## 改善箇所説明図

### 改善の内容

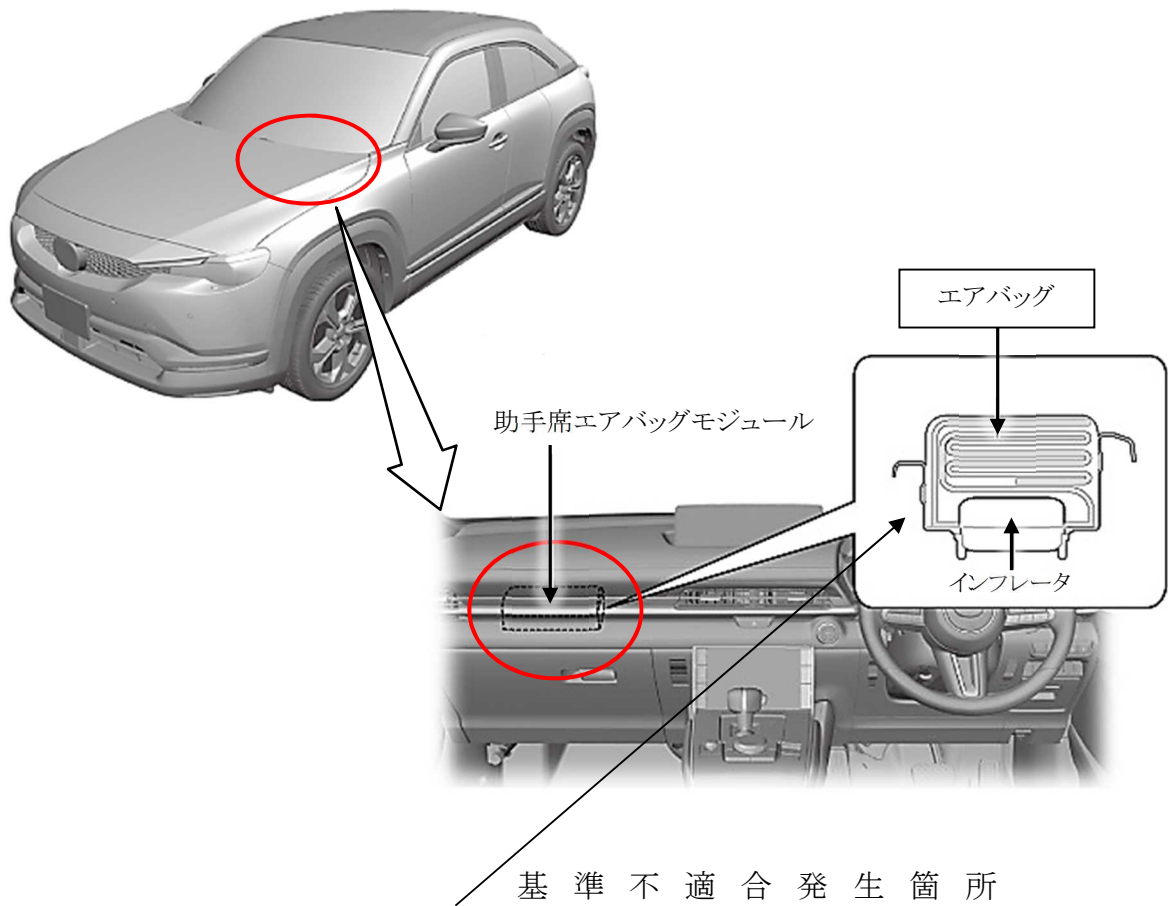
助手席エアバッグにおいて、バッグの折り畳み方法が不適切なため、正しく折り畳みできていないものがある。そのため、衝突時にエアバッグが作動した際にバッグの縫製部が裂けて正常に展開せず、乗員保護性能が低下するおそれがある。

全車両、助手席エアバッグを良品に交換する。

識別：左リヤ・ドア・アッパ・ヒンジ取付けボルト（下側）に黄ペンを塗布する。
